**Modulo per la presentazione delle osservazioni per i piani/programmi/progetti sottoposti a procedimenti di valutazione ambientale di competenza statale**

**ID: Codice procedura (ID\_VIP/ID\_MATTM): 12691**

**“Progetto di un impianto eolico denominato "Pitigliano" ubicato nei comuni di Pitigliano (GR) e Sorano (GR) costituito da 20 (venti) aerogeneratori di potenza nominale 7,0 MW per un totale di 140,0 MW con relative opere connesse ed infrastrutture indispensabili”**

**Immagine 3. Cumulo di una parte di impianti eolici, fotovoltaici e geotermici industriali in progettazione ed esistenti intorno all’eolico industriale “Pitigliano”.**

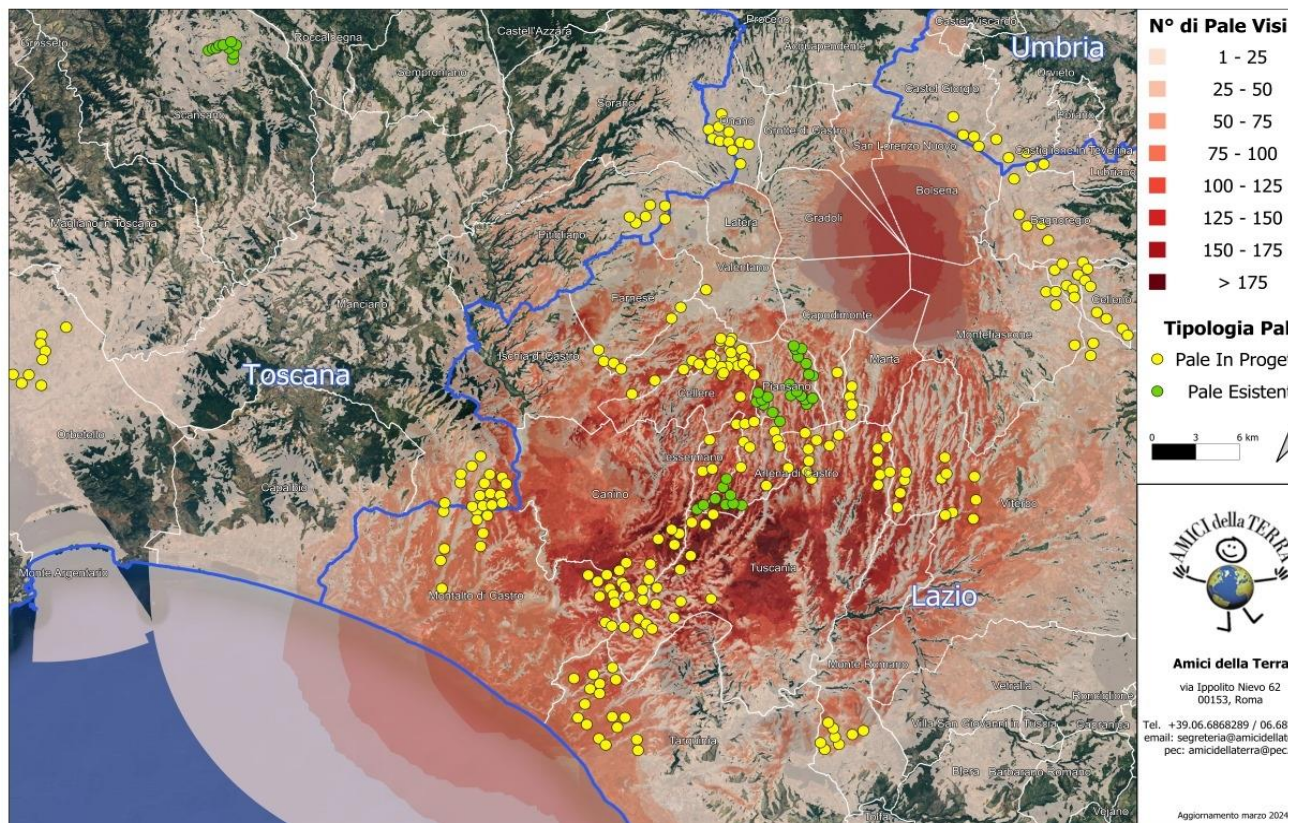
Beni Culturali “*Ambito paesaggistico, geologico e geomorfologico dell’orlo della caldera di Latera ...*” Non vengono nemmeno citati gli impianti eolici in progetto al MASE, il “Rempillo” (6 aerogeneratori) e un altro in verifica amministrativa di 14 aerogeneratori e 72, 6 MW. Ad oggi nei territori di Pitigliano, Sorano e in quello limitrofo potenzialmente potrebbero essere insediati 40 aerogeneratori alti 200 metri e larghi 170. Ma la proponente non cita neanche altri impianti che creerebbero il cumulo e quindi maggiore impatto. Infatti, sul territorio della “Città del Tufo” (Sorano e Pitigliano) impatterebbero anche l’impianto eolico “Montarzo” di Onano con 13 aerogeneratori con le dimensioni ricordate, l’altro eolico industriale nel territorio di Valentano con sette aerogeneratori (stesse dimensioni), gli impianti di Farnese con un minieolico di 3 Torri alte 60 metri già installate in località Poggio del Crognolo e l’impianto eolico industriale “Vallerosa” (7 aerogeneratori alti 200 metri e larghi 158 metri) in procedura VIA presso la Regione Lazio. Inoltre, altri impianti del minieolico già presenti a Valentano, Cellere e Piansano e due progetti eolici industriali con le stesse dimensioni (200 m x 170 m) nel Comune di Ischia di Castro. La valutazione del cumulo non prende neanche in considerazione gli impianti industriali di fotovoltaico e agrivoltaico in progetto a Farnese, Valentano, Ischia di Castro, Cellere. L’impianto geotermico in procedura Via al MASE, progettato nella Caldera di Latera. Quindi è stata effettuata una valutazione del potenziale impatto cumulativo non veritiera a dispetto di quanto affermato dalla proponente che sostiene di aver preso in considerazione uno spazio di 10 km intorno al suo impianto per gli impatti che si creerebbero.

Riguardo al cumulo degli impianti FER, le mappe prodotte dalla proponente riguardano, come già evidenziato, soltanto una parte molto piccola degli impianti FER dell'area intermedia e vasta e in particolare di quelli eolici che contribuiscono a creare un notevole cumulo e la saturazione del territorio tosco laziale. Riguardo al cumulo dei soli impianti eolici si riporta la mappa dell'intervisibilità degli impianti eolici elaborata dall'Associazione nazionale “Amici della Terra”.

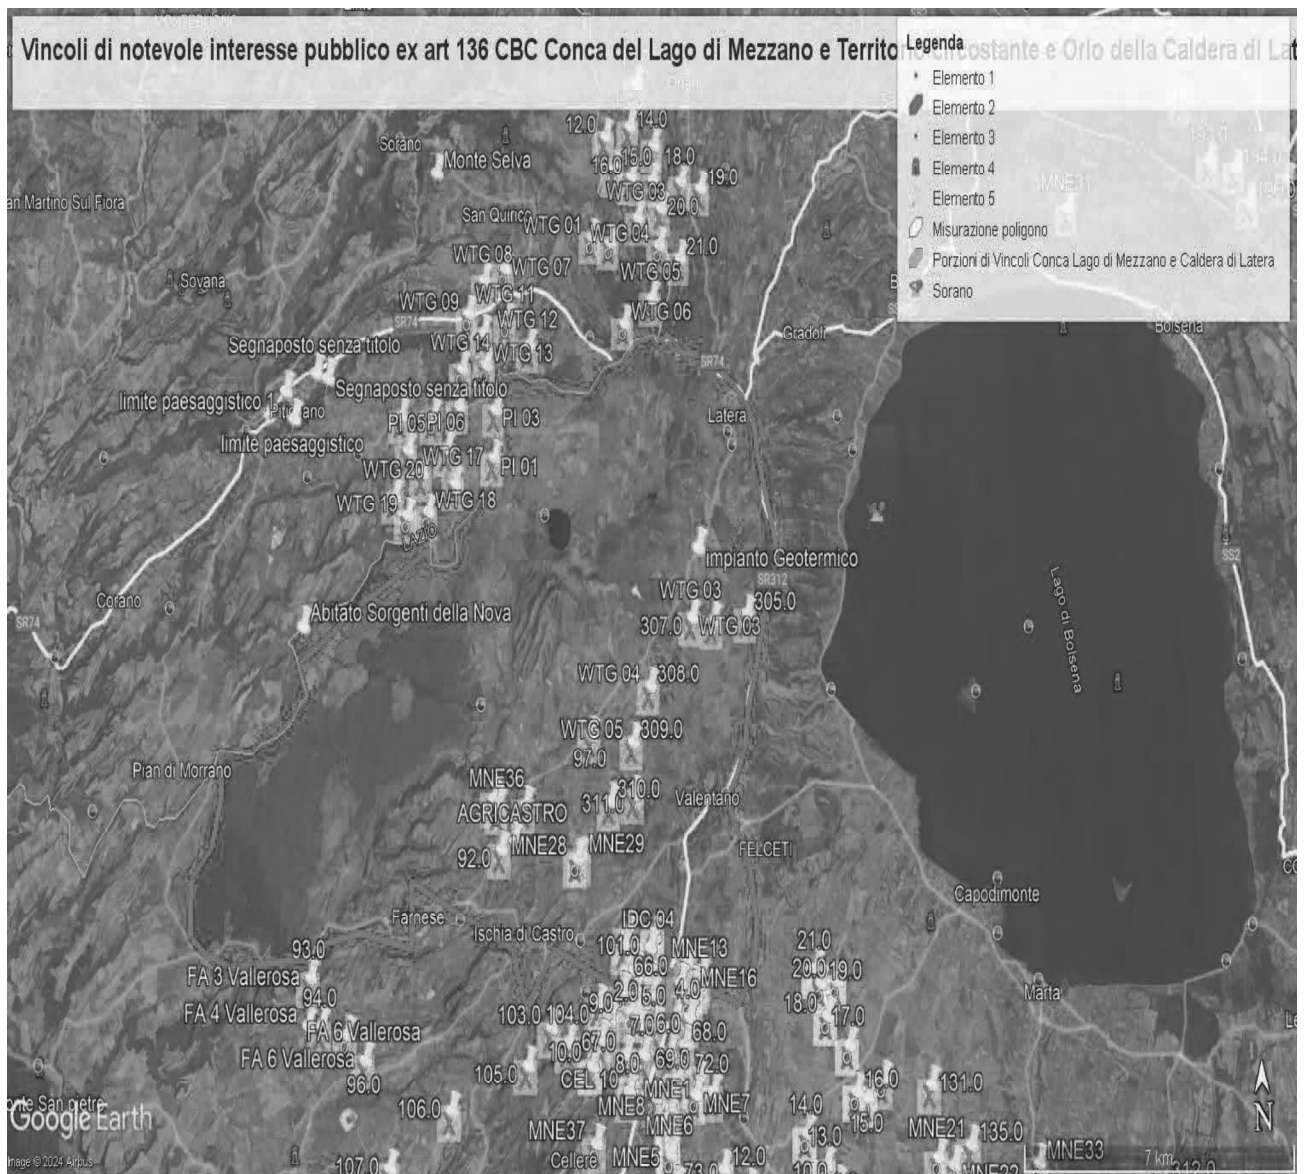
Al contrario si evidenzia che l'impianto eolico industriale citato non solo ricadrebbe con tutti e 20 gli aerogeneratori all'interno delle fasce di rispetto di 3 km di due vincoli paesaggistici di notevole interesse pubblico esistenti nella Regione Lazio e con una parte di essi nel vincolo paesaggistico del Centro abitato di Sorano ( GR) quindi in aree non idonee all'installazione di impianti di energia rinnovabile. Addirittura, alcuni aerogeneratori sarebbero ubicati a poche centinaia di metri dai perimetri dei due vincoli paesaggistici laziali ex art 136 del CBC.

Come è illustrato nell'immagine si ribadisce che l'impianto industriale "Pitigliano" ricade completamente all'interno delle fasce di rispetto dei due vincoli di notevole

**IMMAGINE n. 2** Impianto eolico industriale “Pitigliano” e distanze aerogeneratori dai Vincoli della Conca del Lago di Mezzano...

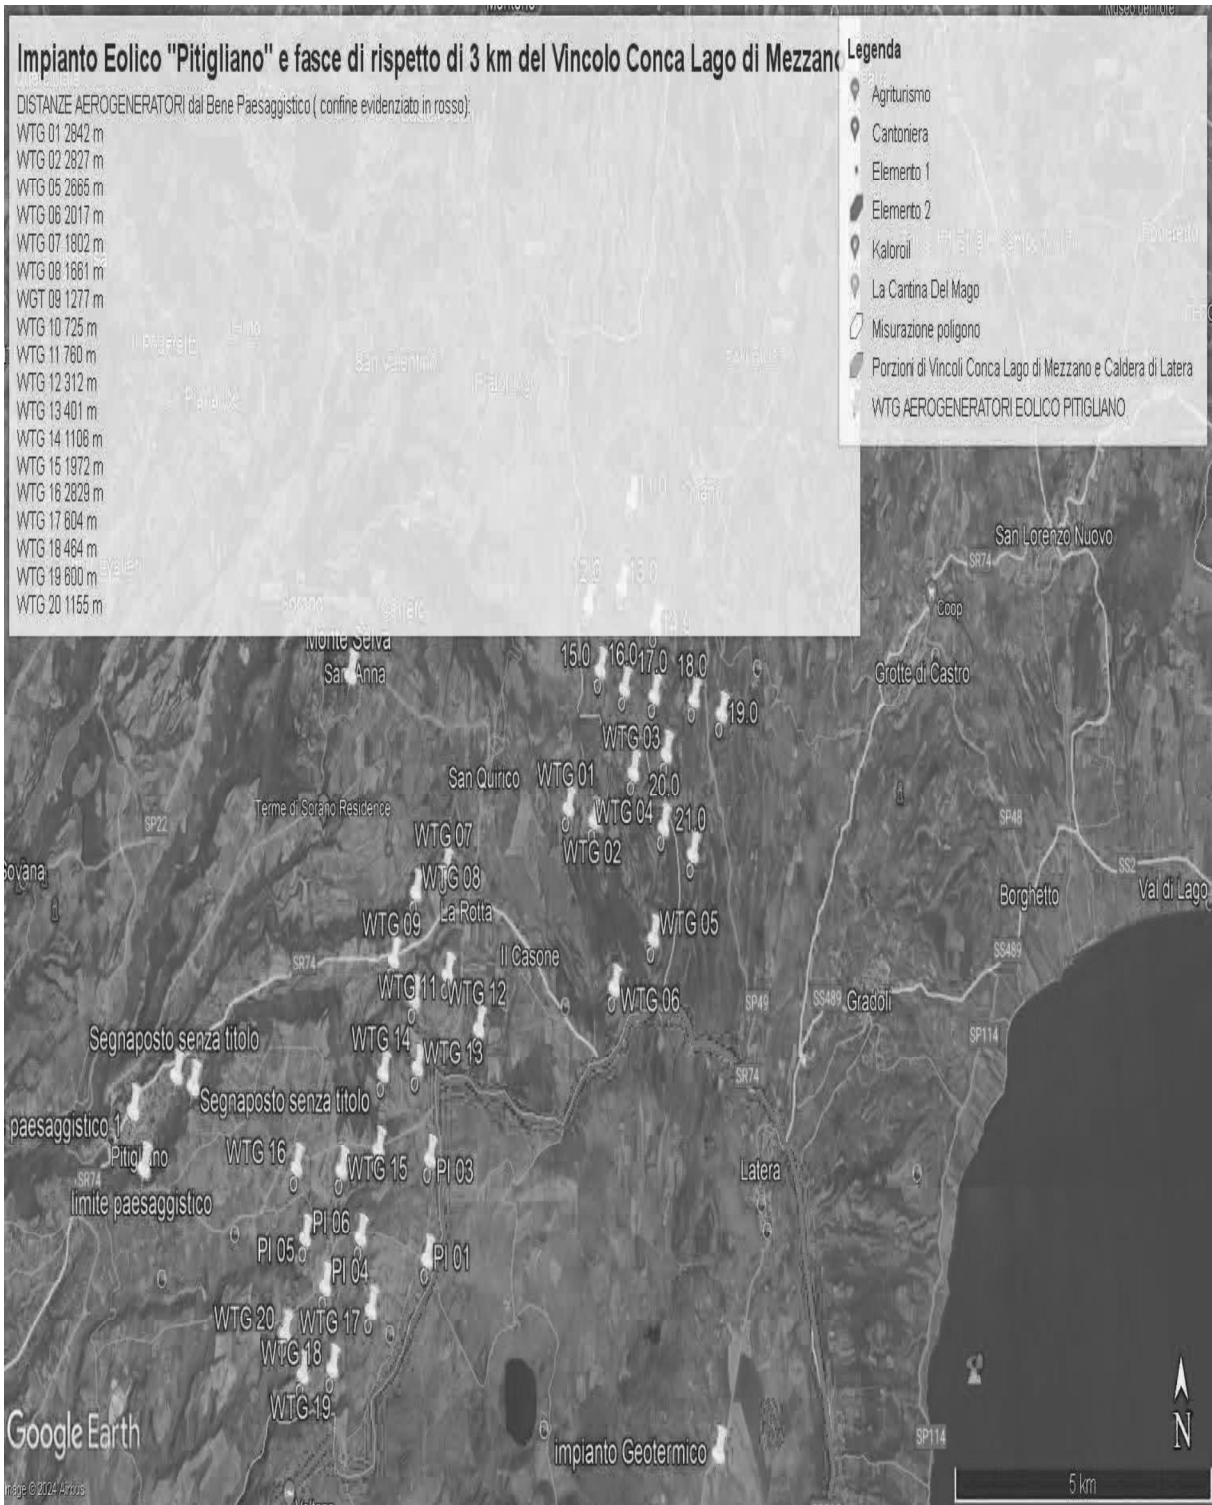
ma nelle sue immediate vicinanze ( a soli 100 metri i primi due aerogeneratori) oltre ad impattare sul territorio e sulle economie di cinque Comuni del Lazio (Farnese, Onano, Latera, Valentano, Grotte di Castro e Gradoli ) si trova nelle fasce di rispetto dei Beni di notevole interesse pubblico come si è evidenziate nelle Osservazioni precedenti e crea degli impatti negativi anche sui beni naturalistici come verrà dettagliato nell'Osservazione relativa alla Vinca. Inoltre, andrebbe a sommarsi al già enorme cumulo di impianti eolici e fotovoltaici e geotermici che creano una elevata criticità ambientale nella provincia di Viterbo e interferiscono anche con il territorio toscano come si può vedere dalle varie immagini dell'Allegato n. 1.
